Mission régionale d'autorité environnementale

**Avis de la Mission régionale d'autorité environnementale
de la région Nouvelle-Aquitaine
sur un projet de parc de 10 éoliennes
sur la commune d'Adriers (86)**

n°MRAe 2018APNA44

dossier P-2018-6084

Carte de situation
(source : annexe 4.3-volet paysage)

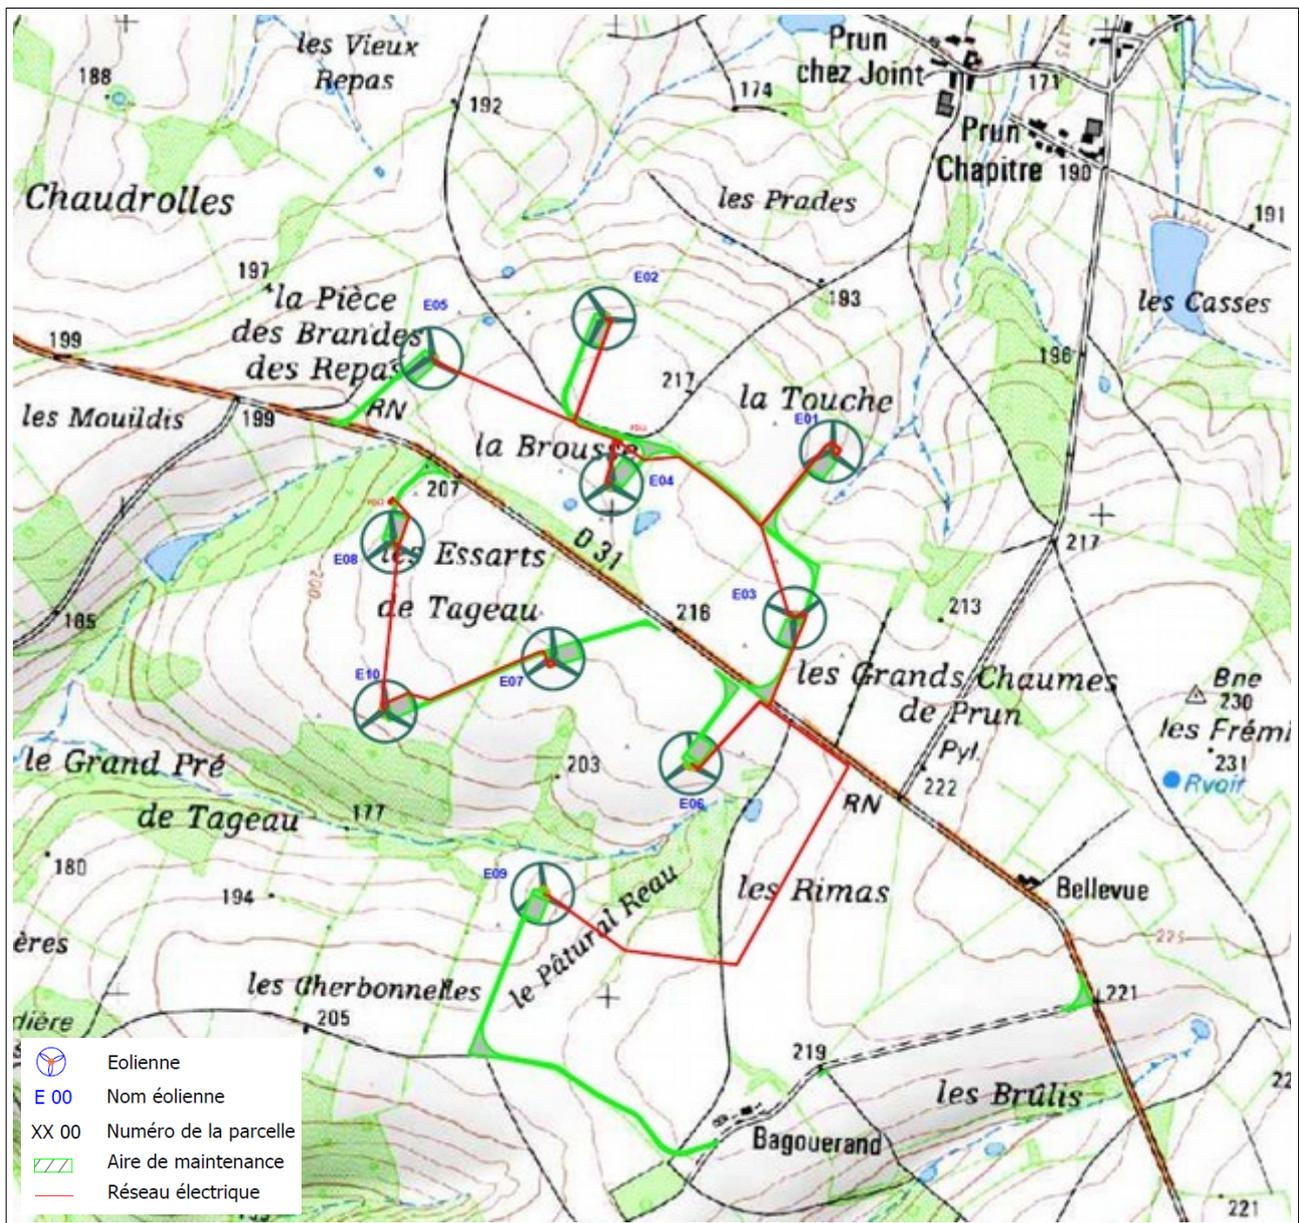
Le site est accessible depuis la voirie nationale et départementale par des chemins agricoles. La réalisation de pistes d'accès, le renforcement de voies d'accès existantes ou la création de tronçons seront néanmoins nécessaires (cf page 33). Les plates-formes, représentant une superficie totale de l'ordre de 2 ha, réalisées au niveau de chacune des éoliennes pour le montage des éléments, seront partiellement conservées par la suite pour l'exploitation du parc. Le parc s'implante en zone majoritairement agricole, et un linéaire de 180 à 240 m de haies et lisières boisées devra être arraché pour la construction des chemins d'accès.

Note de l'Ae : en vert, voies d'accès et aires de maintenance
